改善箇所説明図

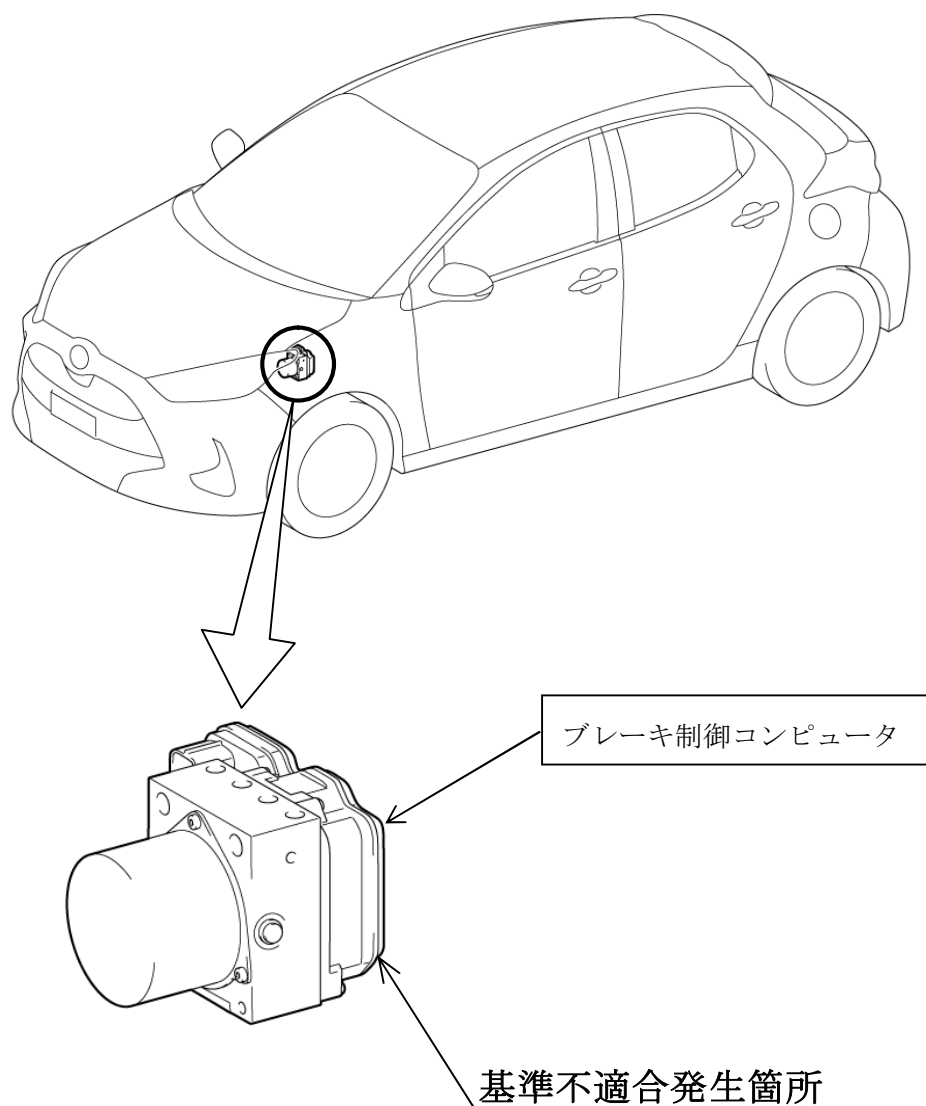
車両安定制御機能（ビークル・スタビリティ・コントロールシステム：V S C）において、制御プログラムが不適切なため、停車中のアイドリング時の振動を二輪駆動車用スピードセンサが車速と誤検出して、異常判定することがある。そのため、警告灯が点灯し、V S C等が作動しなくなるおそれがある。

全車両、ブレーキ制御コンピュータの異常判定プログラムを対策仕様に修正する。

識別：改善済車両には車台番号打刻の末尾の上に黄色ペイントを塗布する。
